**Avis délibéré de la mission régionale d'autorité environnementale
sur le projet de poursuite de l'Exploitation et extension de
l'installation de stockage de déchets non dangereux (ISDND) de
Puy-Long, porté par le VALTOM, sur la commune de Clermont-
Ferrand (63)**

Avis n° 2024-ARA-AP-1675

Avis délibéré le 15 avril 2024

Figure 4 : phases successives d'exploitation (source : étude d'impact)

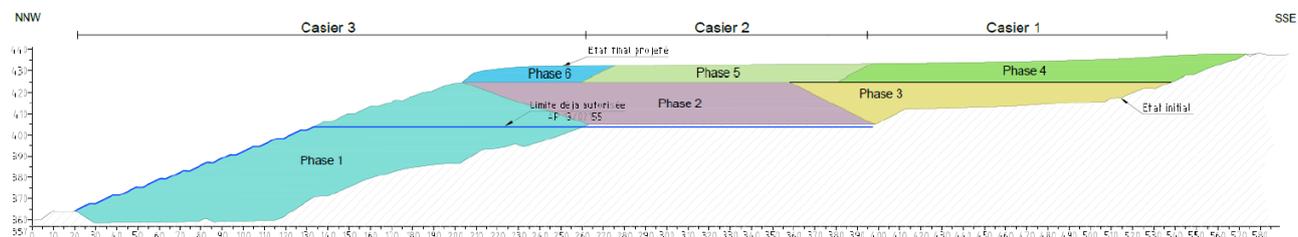
L'impact visuel du projet sera dû à la rehausse, d'une hauteur d'environ 30 m, de la zone 5. Durant la période d'exploitation, les talus du casier et l'activité d'enfouissement des déchets seront visibles. Le dossier relativise l'impact visuel du fait de la présence, à proximité du site, des installations de Vernéa³⁶, créant un masque depuis l'ouest et les principaux enjeux. Toutefois, ces installations faisant partie intégrante du projet (voir partie 1.2), cette affirmation est inexacte. Les modifications paysagères seront visibles essentiellement depuis le secteur nord-ouest, les vues depuis le sud-est et le nord-est demeureront inchangées. En phase exploitation, les impacts les plus importants concerneront les lieux les plus proches, correspondant notamment aux riverains du lieu-dit « Petit Beaulieu », avec des incidences plus élevées lors des deux premières phases, la remise en état s'effectuant de manière coordonnée à l'exploitation. Après remise en état définitive, l'impact est jugé peu significatif, par le dossier, notamment du fait de l'absence de rehausse générale, dans le prolongement du dôme existant, et de la végétalisation. Après couverture des casiers, toutes les

surfaces libres et l'ensemble du dôme seront pourvues de terre végétale et ensemencées pour créer une couverture herbacée maigre résistante à la sécheresse. Des simulations sont présentées, après remise en état finale, depuis les lieux proches correspondant à la RD772, au chemin de Puy-Long et depuis le sud-est, chemin des Vagondières. Les photomontages mettent en évidence des formes très géométriques, l'étude d'un modelage visant un aspect plus naturel pour améliorer la perception visuelle est à réaliser. Des simulations aux différentes phases d'exploitation sont également à produire.

L'Autorité environnementale recommande de produire des simulations paysagères lors des différentes phases d'exploitation, depuis les lieux les plus impactés par le projet et recommande que l'étude d'un modelage visant un aspect plus naturel soit étudié.
